ALCALDÍA MAYOR DE BOGOTÁ D.C. Fondo Prevención y Atención Emergencias	<b>CONCEPTO TÉCNICO SOBRE          NECESIDAD DE ESTUDIOS          DETALLADOS DE AMENAZA Y RIESGO          POR FENOMENOS DE REMOCIÓN EN          MASA DENTRO DEL TRÁMITE DE          LICENCIA URBANÍSTICA</b>	Código:	GPR-FT-10
		Versión:	04
		Fecha de revisión:	21/06/2011

1.1 CONCEPTO TÉCNICO No. CT:	7379
1.2 ÁREA:	Análisis y Mitigación del Riesgo
1.3 COORDINACIÓN:	Estudios y Conceptos Técnico
1.4 REFERENCIA CRUZADA RADICADO FOPAE:	2013ER25761
1.5 RESPUESTA OFICIAL No.	RO-69542

2.1 SOLICITANTE:	Curaduría Urbana # 4
2.2 PROYECTO:	VIVIENDA
2.3 LOCALIDAD:	19. Ciudad Bolívar
2.4 UPZ:	69. Ismael Perdomo
2.5 BARRIO O SECTOR CATASTRAL:	Casavianca
2.6 DIRECCIÓN:	Carrera 77D # 58A-23 Sur (*)
2.7 CHIP:	AAA0018PUUZ (*)
2.8 MANZANA CATASTRAL:	06
2.9 PREDIO CATASTRAL:	02
2.10 ÁREA (Ha):	0.0052 (*)
2.11 FECHA DE VISITA:	Enero 15 de 2014

**Figura 1.** Localización general del proyecto ubicado en el predio de la Carrera 77D # 58A-23 Sur en el Plano Normativo de Amenaza por Remoción en Masa del POT (Decreto 364 de 2013), el cual se encuentra en Amenaza Media.

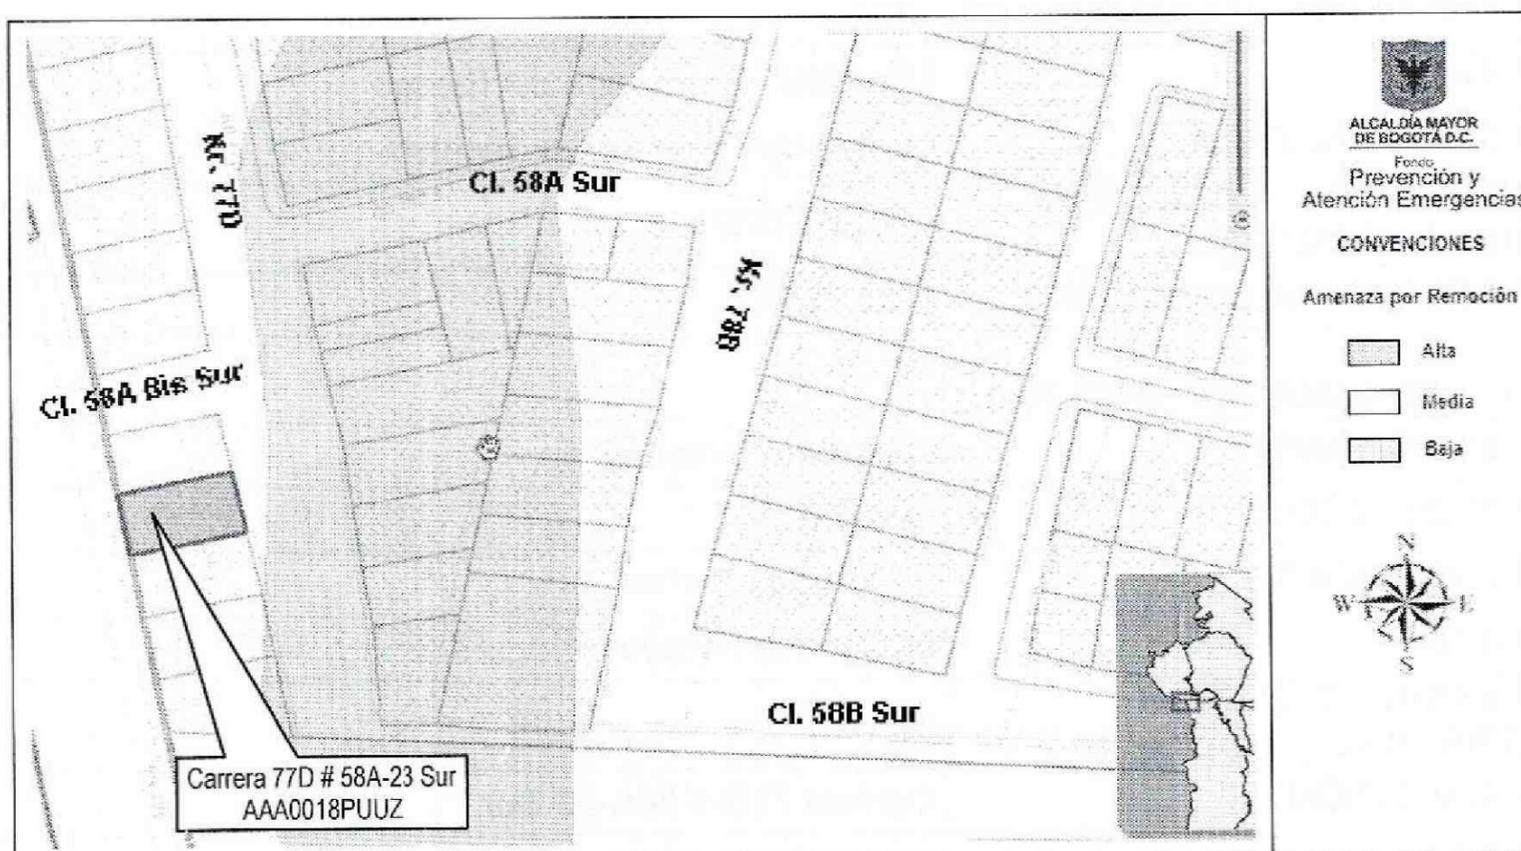
Conforme con el plano normativo de "Amenaza por Remoción en Masa" del Plan de Ordenamiento Territorial de Bogotá-POT, el sector en el que se localiza el proyecto ubicado en el predio de la Carrera 77D # 58A-23 Sur, de la Localidad de Ciudad Bolívar, se encuentra en una zona de Amenaza Media por procesos de remoción en masa (Figura 1)

Foto 1. Predio en donde se desarrollará el proyecto ubicado la Carrera 77D # 58A-23 Sur, de la Localidad de Ciudad Bolívar

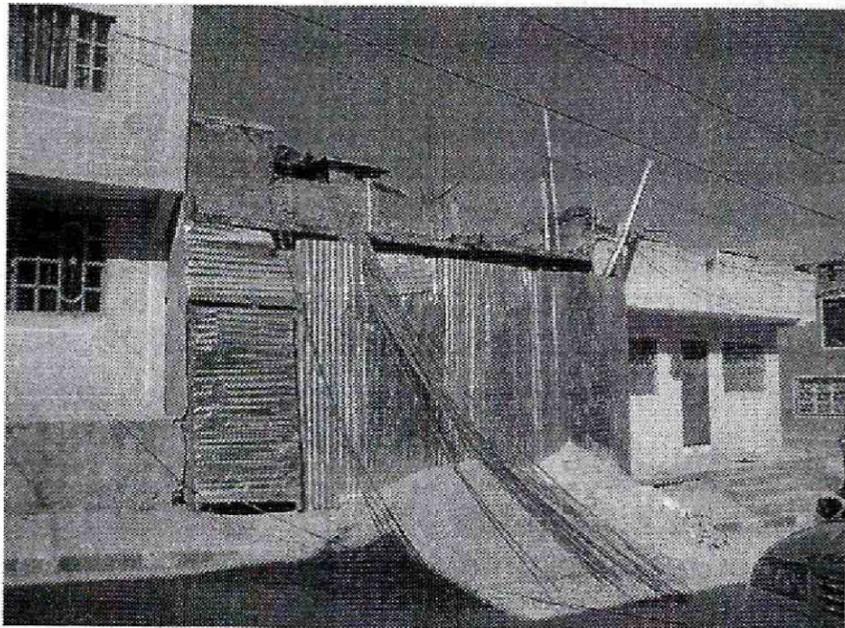
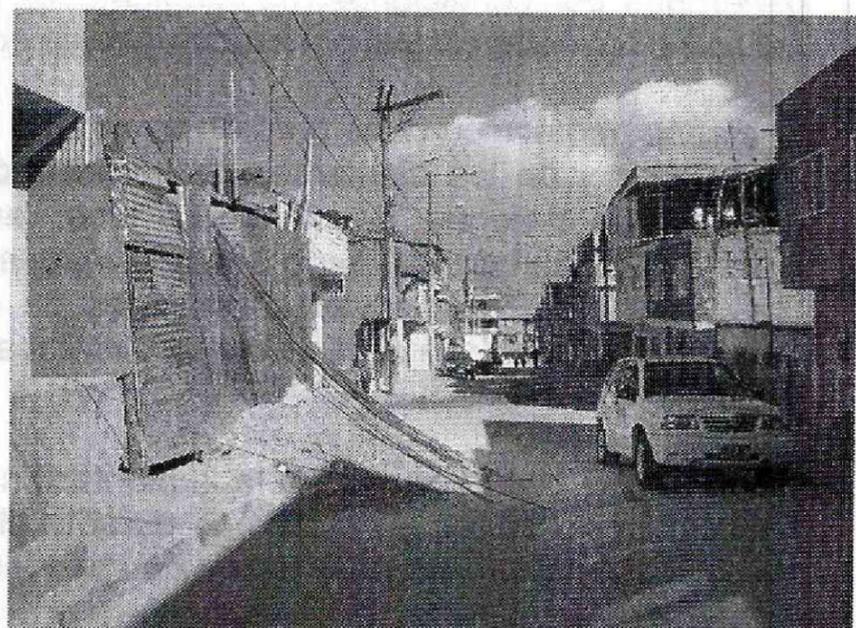
Con base en la inspección visual realizada al momento de la visita técnica, se identificó que sobre el predio de la Carrera 77D # 58A-23 Sur, de la Localidad de Ciudad Bolívar, se localiza un cerramiento con láminas de zinc; sin embargo al interior de este, al parecer se están adelantando labores constructivas posiblemente asociadas al proceso de

licenciamiento que se está adelantando (Fotografías 1 y 2). A pesar de lo anterior, se advierte que cualquier intervención que se realice, debe tener en cuenta la presencia de la infraestructura aledaña, por lo que el responsable del proyecto debe garantizar en todo momento la estabilidad general del lote y su entorno, lo anterior enmarcado en los Artículos 15 y 16 del Decreto 332 de 2004.

Finalmente, y considerando que en la visita de campo efectuada al predio de la Carrera 77D # 58A-23 Sur, se encontró una estructura posiblemente en proceso de construcción una edificación que posiblemente se ajusta a la descripción del proyecto a desarrollar (Fotografías 1 y 2), incluida en el formato de solicitud GPR-F-03 enviado por la Curaduría Urbana # 4; se recomienda a la Alcaldía Local de Ciudad Bolívar, verificar si se ha cometido alguna infracción urbanística para que si es el caso, se adelanten las acciones pertinentes dentro de su competencia como encargada del control urbanístico en su localidad.
